# Rénovation et extension du Refuge de la Lavey *Saint-Christophe-en-Oisans*

Note en réponse à l'avis de la MRAe  
du 03/12/2024

3 février 2025

Habitat Suitability Map 2013  
 "Conformité de l'habitat" du Lagopède alpin sur le Parc national des Ecrins  
 Source OFB-OGM (Office des Galliformes de Montagne)

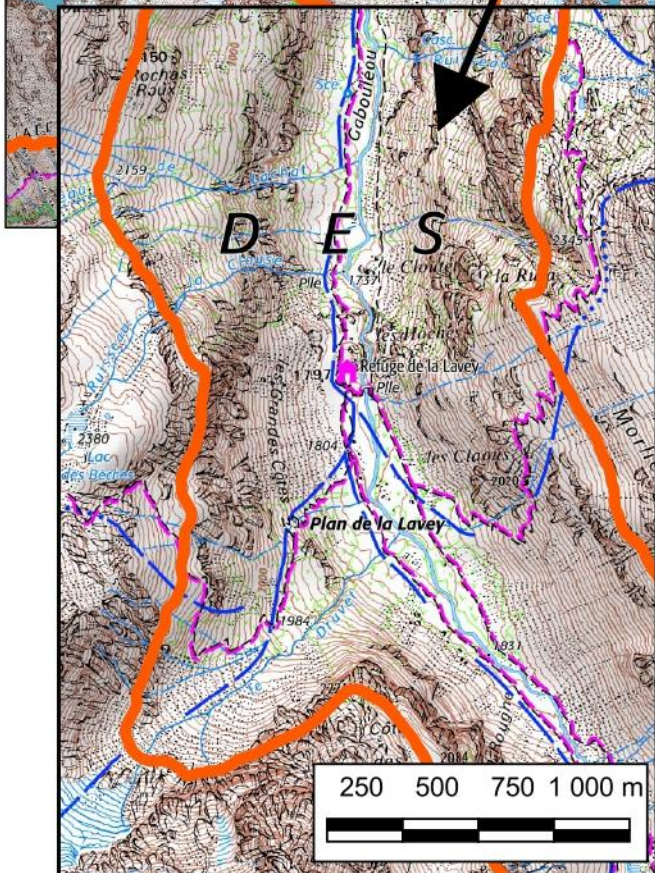
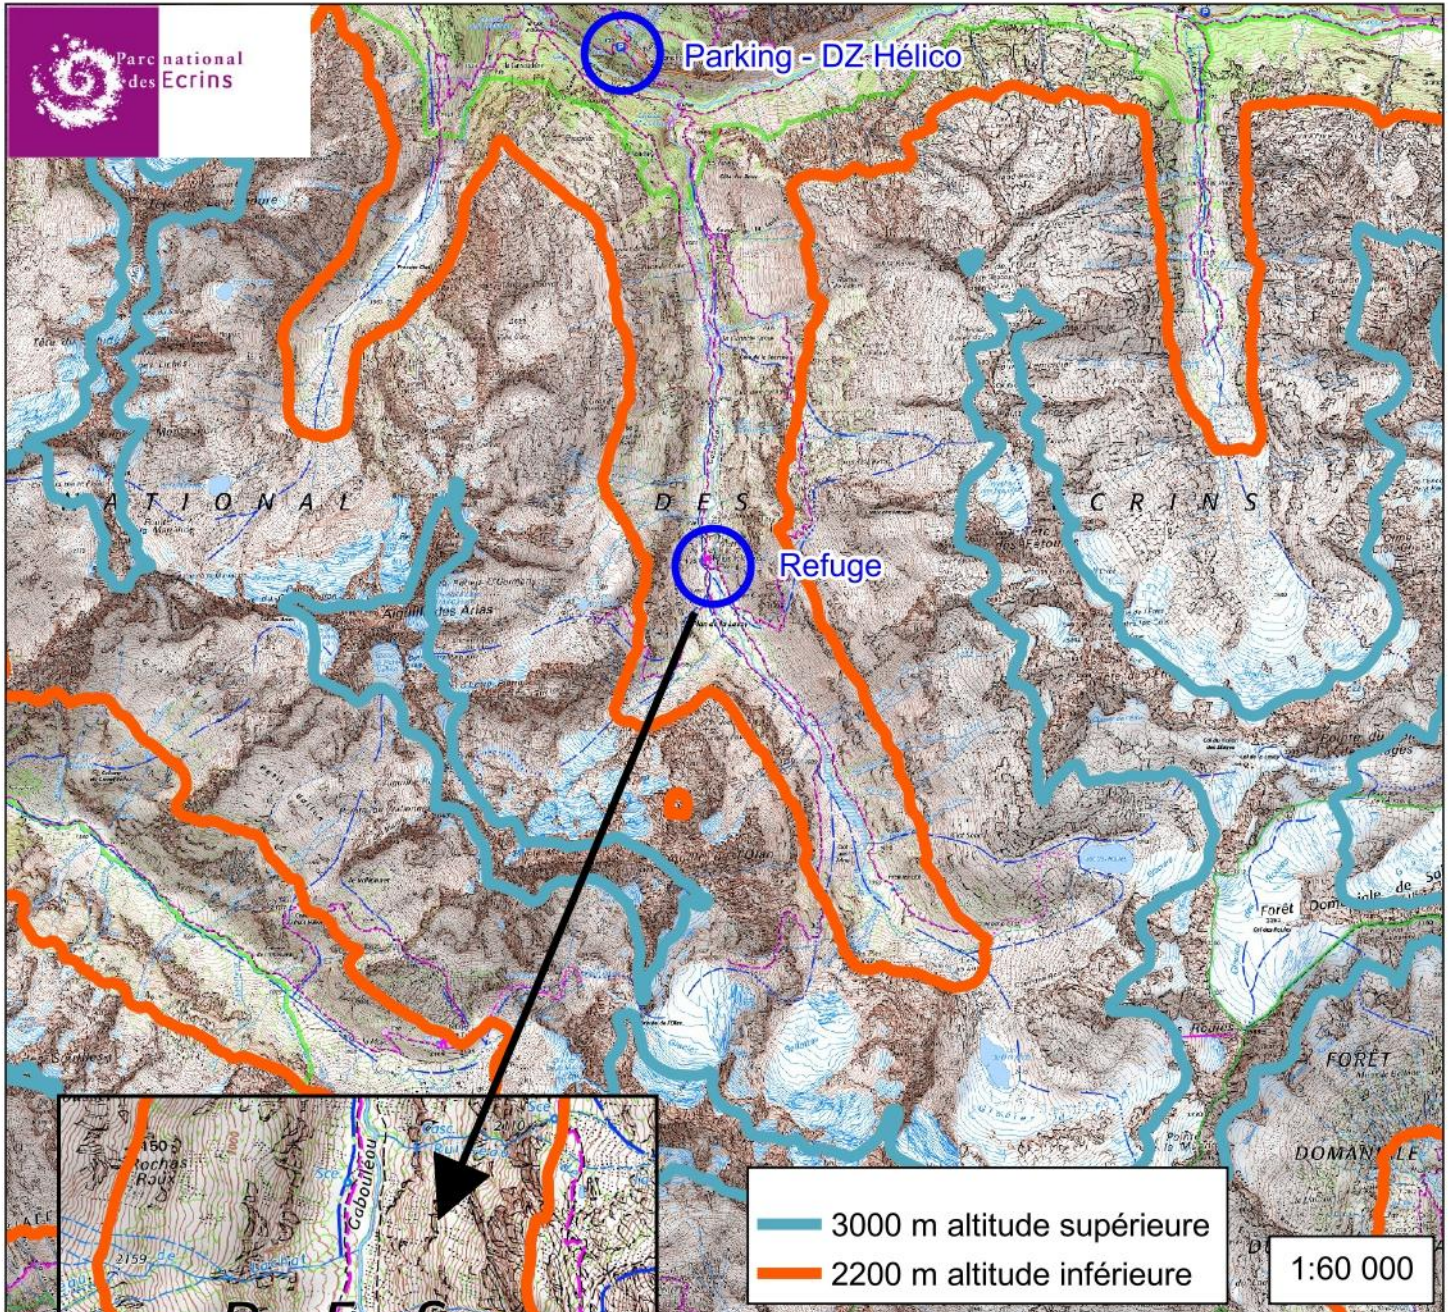
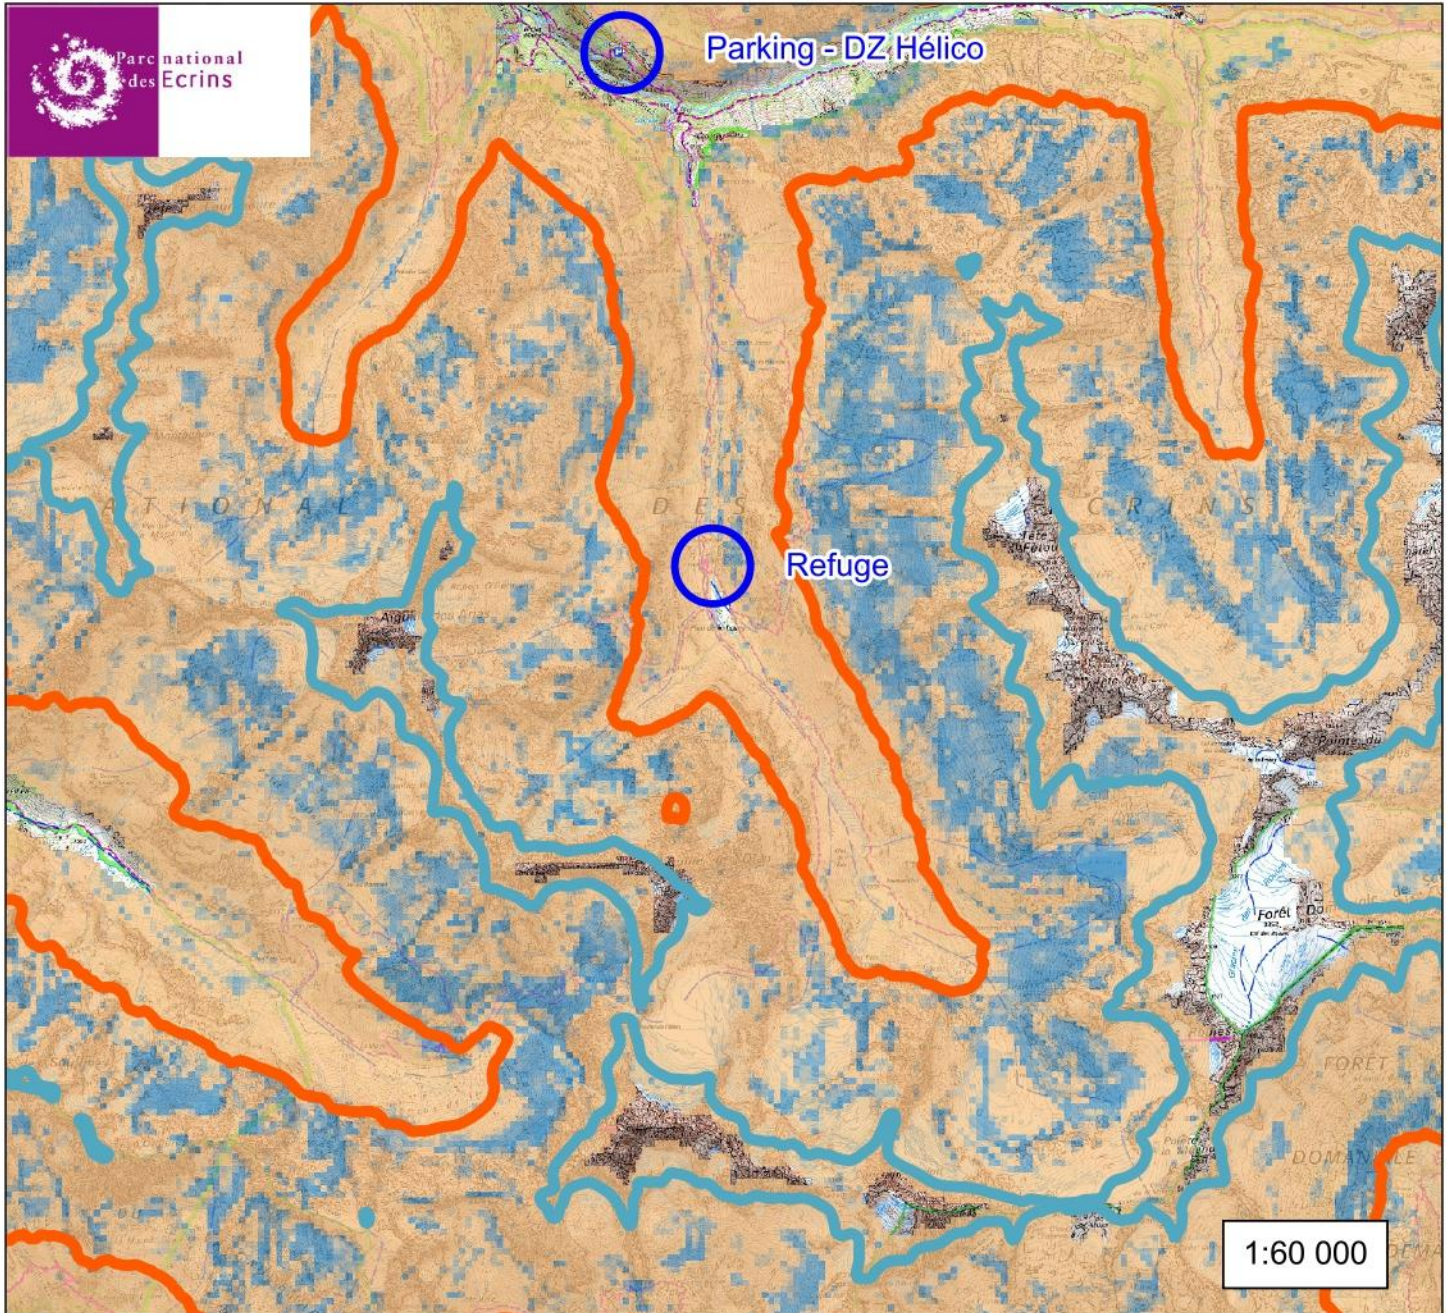
N° DE PAGE DE L'AVIS	REMARQUE DE LA MRAE
13	<p><i>L'Autorité environnementale recommande de :</i></p> <ul style="list-style-type: none"><li>• <i>joindre l'évaluation des incidences Natura 2000, établie en avril 2024, à l'étude d'impact, en la complétant sur les incidences du projet pendant les périodes de reproduction du Lagopède alpin ainsi que sur les éventuelles perturbations ou risques de collision en période de chasse des grands rapaces ;</i></li><li>• <i>justifier de l'absence de zone de reproduction du Lagopède alpin dans la zone influencée par le couloir de vol des hélicoptères.</i></li></ul>

Le Lagopède alpin est une espèce que l'on retrouve dans les pierriers à gros blocs, à proximité de secteurs ouverts prairiaux. Sa limite altitudinale basse se situe autour des 2200m. En hiver l'espèce y descend, et on la retrouve sur les versants rocheux et pierriers orientés sud où il est facile de s'abriter. Les secteurs où la végétation est accessible sont également utilisés lors des phases de nourrissage. En été, lors de la reproduction, l'espèce remonte en altitude, vers 2 600m. Les éboulis clairsemés de végétation sont utilisés pour les parades nuptiales, la couvaison des œufs et le nourrissage des poussins (ceux-ci étant nidifuges).

Voir en illustration les cartes « Unités Naturelles du Lagopède alpin » - source OFB-OGM et « Conformité de l'habitat du Lagopède alpin sur le Parc national des Écrins » - source OFB-OGM, qui illustrent que **le site du refuge ainsi que le cheminement d'accès depuis le parking/DZ de Champhorent sont situés hors des espaces propices à l'espèce**, tant en termes d'altitude (ligne rouge des 2 200m d'altitude) que de la conformité des habitats de l'espèce située au-delà de cette altitude basse (zones bleutées au-delà de 2 200m d'altitude).

Le refuge de la Lavey se situe à moins de 2 200m d'altitude (1 800m d'altitude). **Il est donc bien en dessous des altitudes d'hivernage du Lagopède alpin.**

**Il se situe également en dehors des habitats et altitudes de reproduction. Il en est de même pour l'ensemble du cheminement pédestre et du couloir de vol des hélicoptères entre le hameau de la Lavey et le parking de Champhorent.**

les habitats les plus "conformes" sur un indice de 0 à 1 (en bleutés) sont plus denses en versant Ouest (rive droite du vallon de la Lavey) et sont plus éparpillés en versant Est (rive gauche du vallon de la Lavey, lac des Bèches).
